□1階平面図 変更前

□変更内容

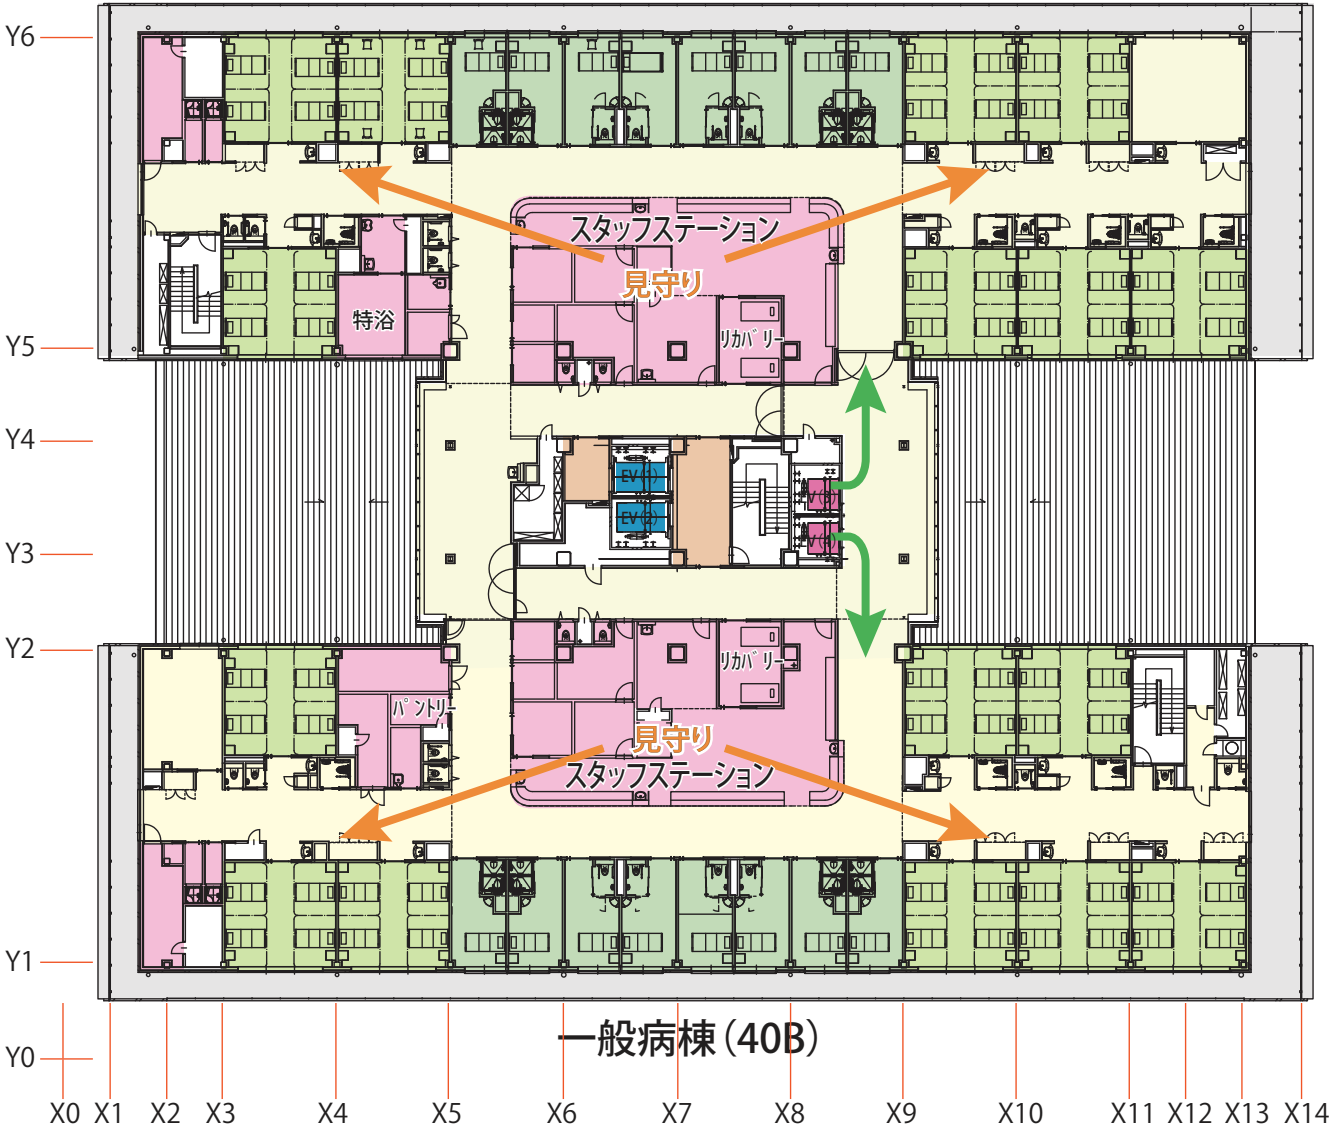
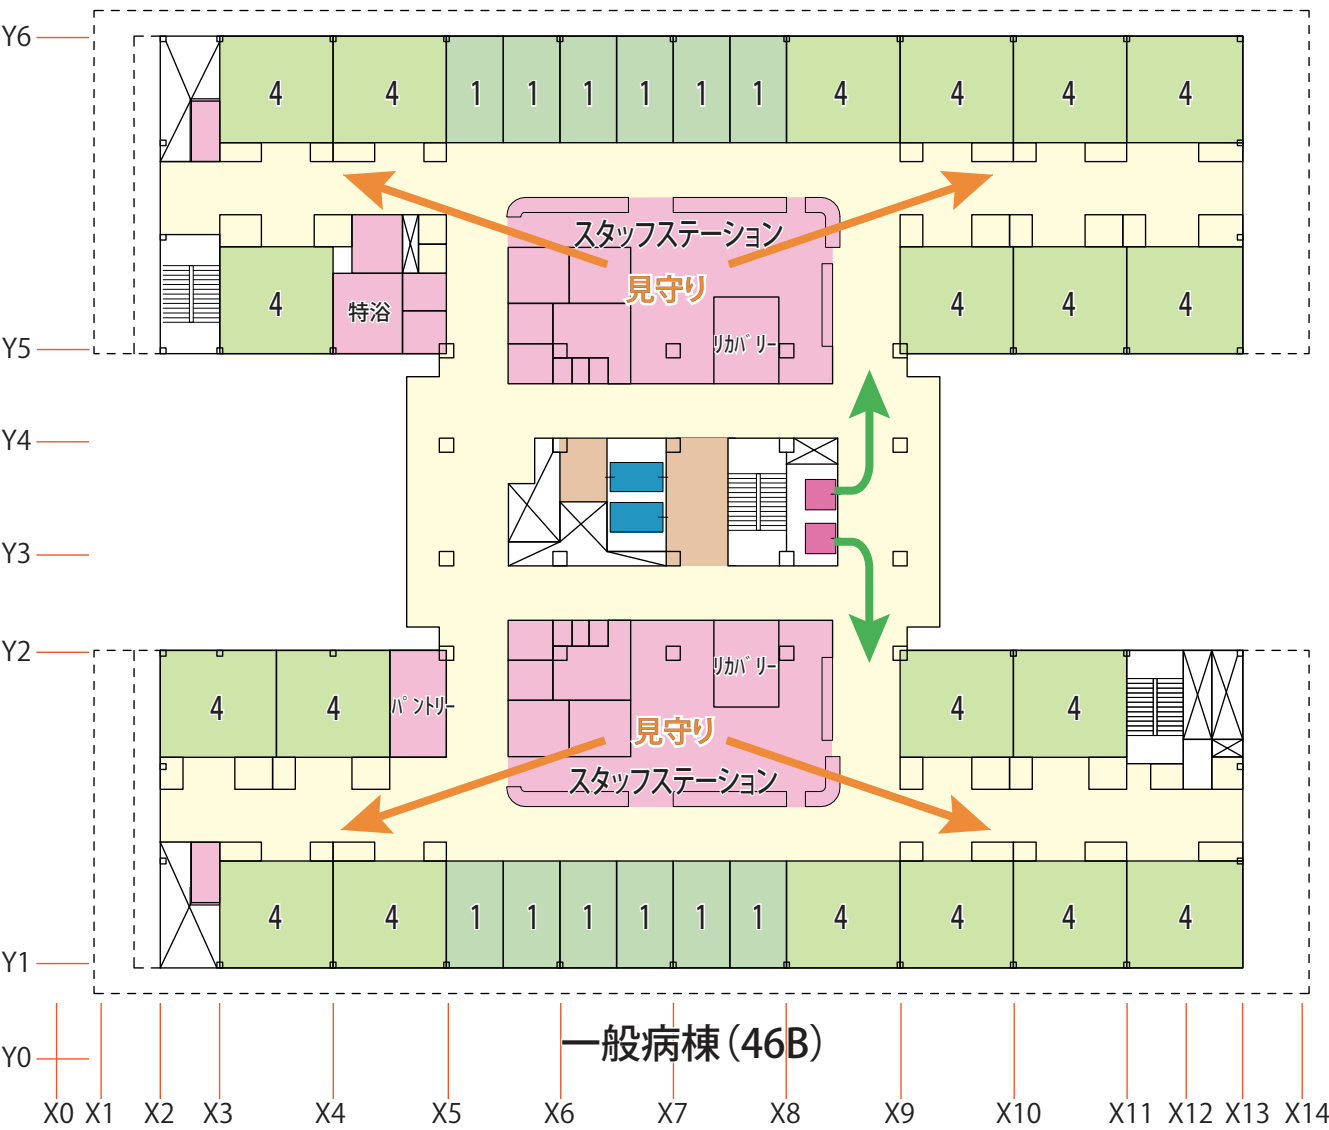
- ①X1-X2 通りの面積を縮減
- ②病床数を変更：上部 40 床⇒46 床 / 下部 40 床⇒46 床
- ※5 病棟を 4 病棟に変更

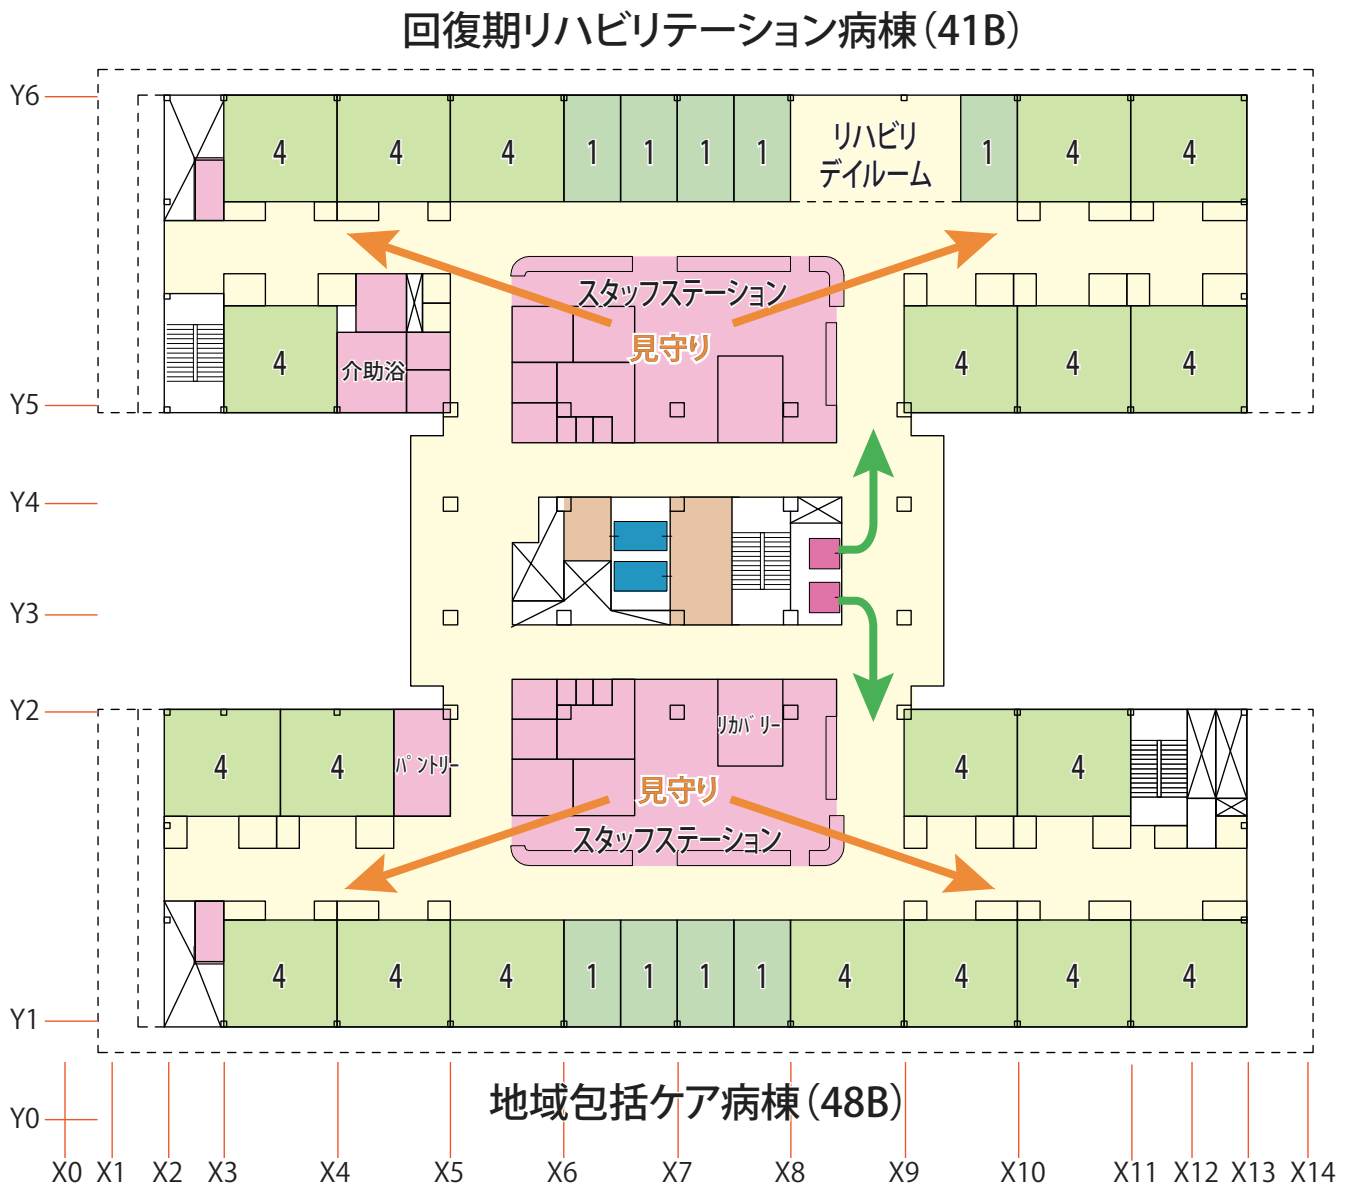
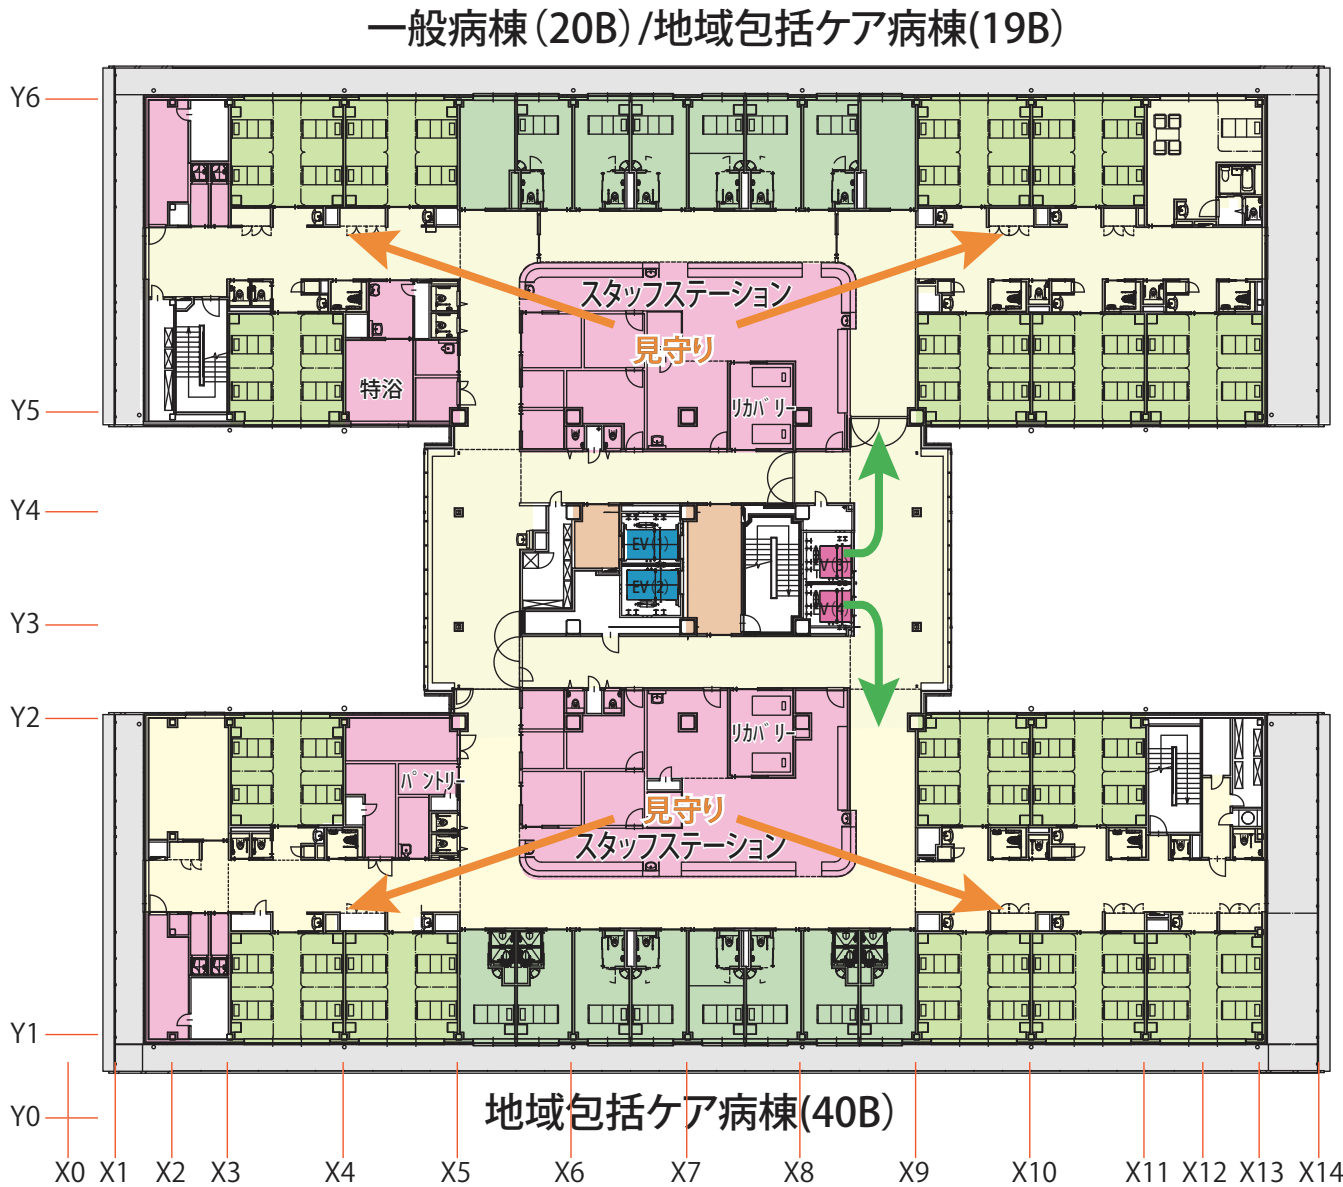
- ①X1-X2 通りの面積を縮減
- ②6 階の回復期リハビリテーション病棟を 5 階に移動
- ③病床数を変更：下部 40 床⇒48 床
- ※5 病棟を 4 病棟に変更

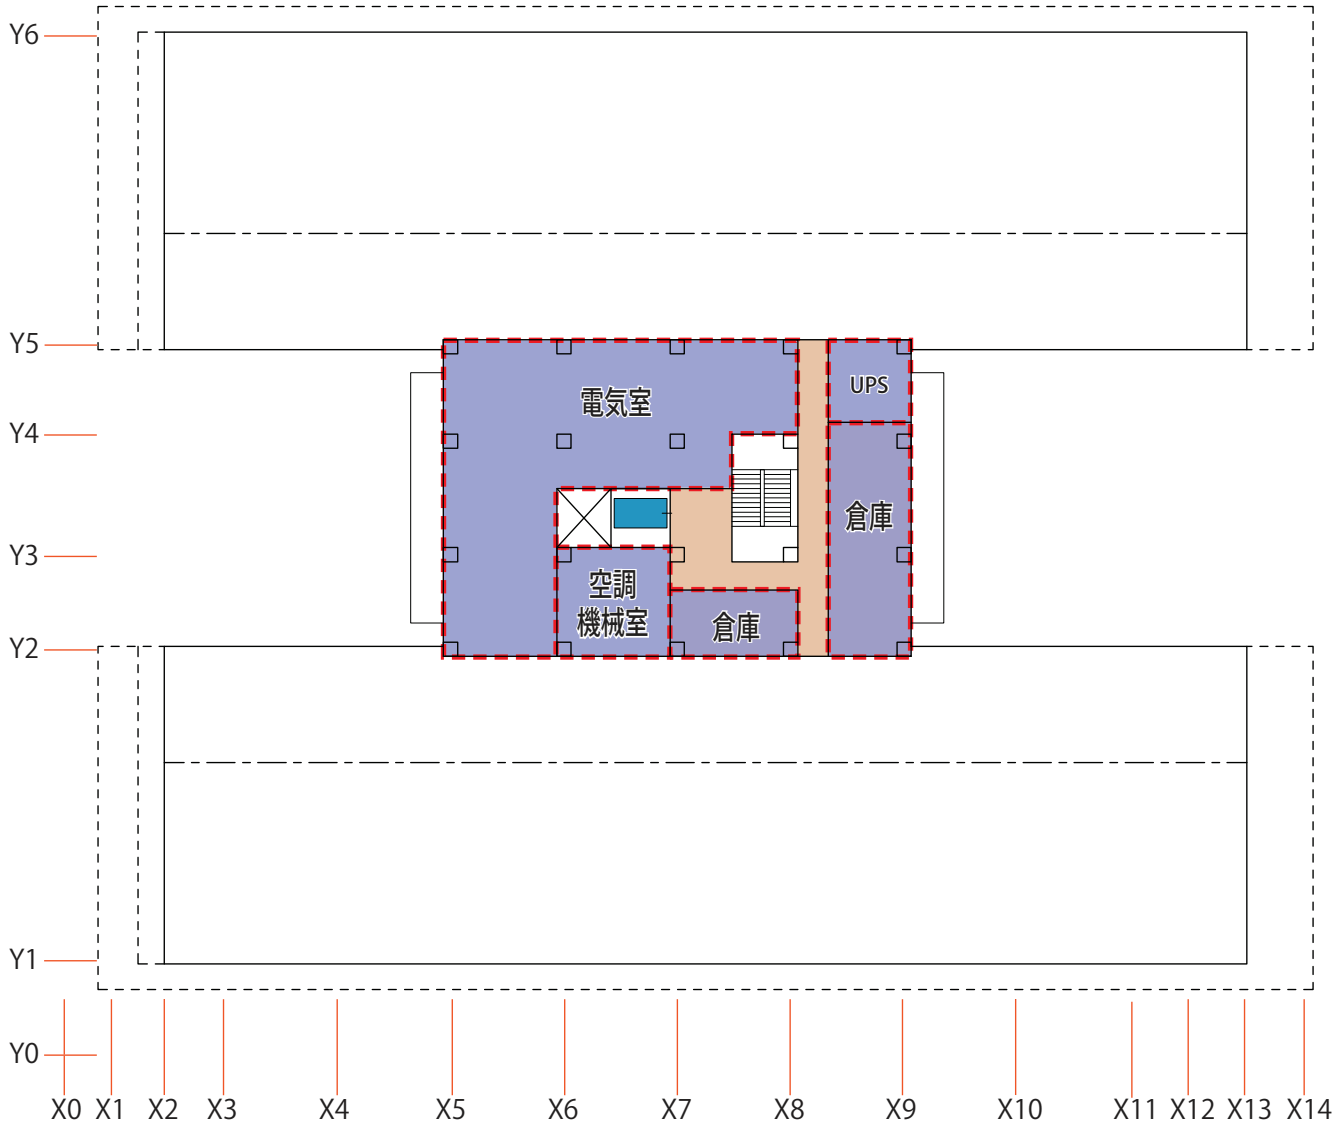
- 変更内容
- ①6 階病棟、透析部門、リハビリ部門を各階に振り分け
 - ②PH 階を 6 階とする

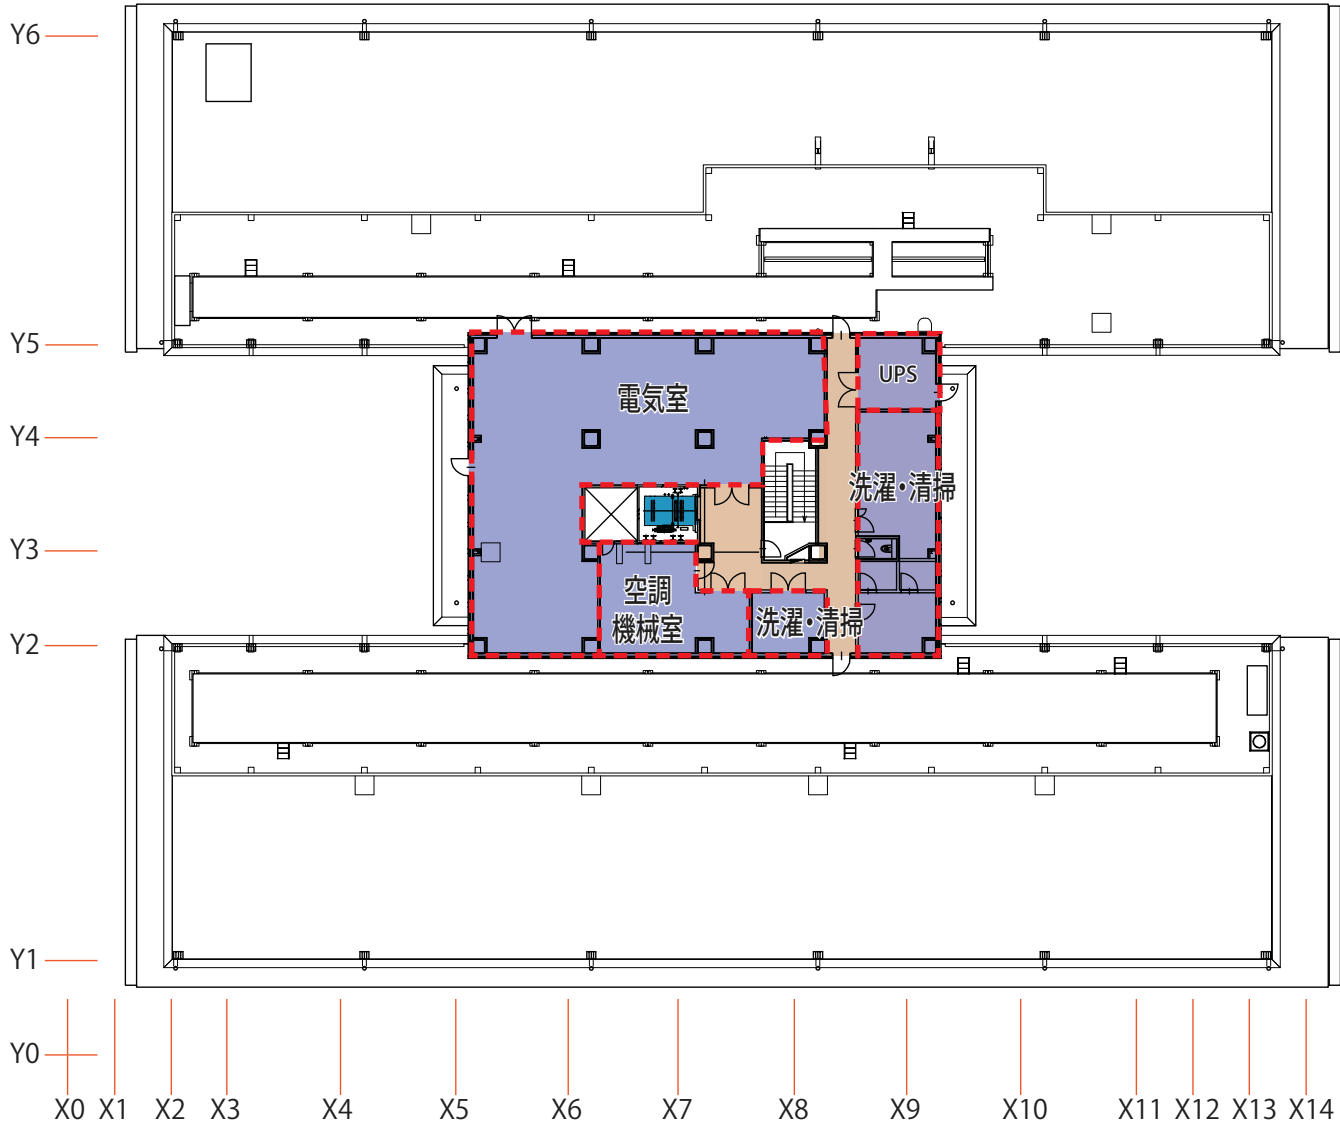
- 変更内容
- ①洗濯室、清掃員室を 1 階に移動
 - ②電気室などは、6 階に移動
